Wir haben Ihre Anfrage zur Modellfortführung unter der Nummer **773** in unserer Anforderungsliste zum LgBestMod aufgenommen.

**Betreff:** Einbauten in Aussenanlagen - Entwässerungsrinne

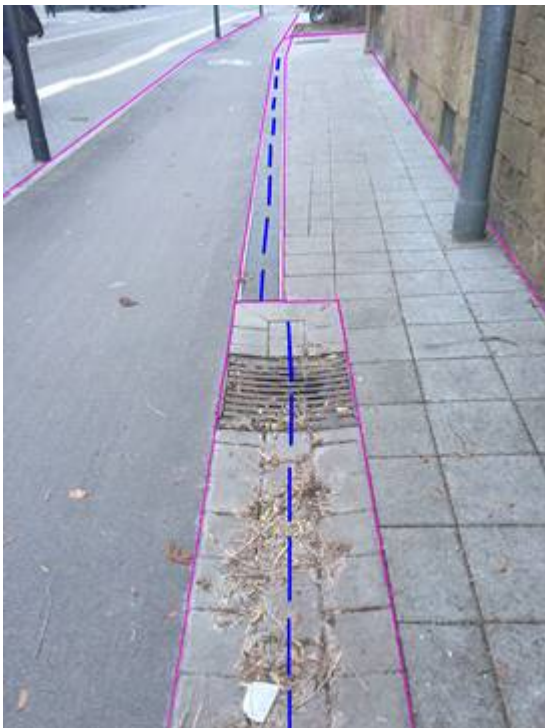
vielen Dank für die Antwort. Die Diskussion kann ich nachvollziehen, leider sieht die Realität in vielen Liegenschaften – vor allem auf Flugplätzen – anders aus. Dort werden sogenannte Schwerlastrinnen verbaut, bei denen es sich um Metall bzw. Gusseisenrinnen handelt, welche zusätzlich an den Längsseiten mit einem Alu – Riffelblech verstärkt werden. Diese Rinnen haben Ausdehnungen in der Breite von ca. 10 bis tlw. 20 cm und erstrecken sich über eine Länge von mehreren Metern. Diese lediglich nur als Linie darzustellen und evtl. noch mit einem Text zu versehen, ist in meinen Augen nicht ausreichend. Gleiches gilt für Betonschlitzrinnen, die ebenfalls eine große räumliche Ausdehnung haben. Für die Verwaltung einer Liegenschaft reicht evtl. die linienhafte Darstellung aus. Für einen Planer ist dieses nicht ausreichend. Er benötigt die tatsächliche geometrische Darstellung. Die Problematik existiert ja auch beim Baumbewuchs in der Liegenschaft der ebenfalls immer gleich groß dargestellt wird. Hinzu kommt, dass der Rand einer Rinne vor Ort messtechnisch einfacher zu erfassen ist als die geschätzte Mittellinie.

Die Darstellung einer Rinne als „befestigte Fläche“ sehe ich als schlechten Kompromiss. Gerade bei einer Analyse der Bestandsdaten bzw. bei einem Planauszug zur Entwässerungssituation kann dann nicht mehr einfach nach Entwässerungsrinnen gefiltert werden.

Im aktuellen Katalogwerk wird die Entwässerungsrinne lediglich als linienförmiges Objekt geführt. Das in der BfR Verm 2.5.1. noch vorhandene flächenhafte Objekt ist offensichtlich ersatzlos entfallen. Da die Breite der Rinne als Textobjekt auch nicht mehr enthalten ist, stellt diese Änderung eine erhebliche Verschlechterung des Datenbestands dar und ist nur noch bedingt für Planungszwecke verwendbar. Aus diesem Grund ist die Einführung eines flächenhaften Entwässerungsobjektes zwingend erforderlich.

Eine Abbildung der Entwässerungsrinne als linienförmiges Objekt ist als ausreichend bewertet worden. Mit dieser Linie wird immer die Ablaufflinie der Entwässerungsrinne, also gewissermaßen die „Gewässersohle“ der Entwässerungsrinne abgebildet.

Wenn im Fall einer offenen Entwässerungsrinne die Oberfläche einer befestigten Fläche in einer besonderen Weise baulich ausgeprägt ist, um einen Abfluss zu erzeugen, so ist diese Fläche trotzdem in erster Linie als „befestigte Fläche“ zu bewerten. Weicht die Oberflächenbefestigung dabei deutlich von der Oberflächenbefestigung der umgebenden befestigten Fläche ab, so ist die befestigte Fläche in Teilflächen zu unterteilen. Das untenstehende Foto soll die Vorgehensweise an der Stelle verdeutlichen:

(In Rot sind die Flächenbegrenzungen eingezeichnet, in blau die Achsen der Entwässerungsrinnen)

Auf diese Weise kann die von der Entwässerungsrinne hervorgerufene Änderung in der Oberfläche auch in ihrer flächenförmigen Ausdehnung abgebildet werden. Bei Kastenrinnen ist die Besonderheit, dass hier die Abdeckung der Entwässerungsrinne der Oberflächenbefestigung zugeordnet werden kann – natürlich erst ab einer gewissen prägenden Breite, die Sie nach eigenem Ermessen festlegen können.
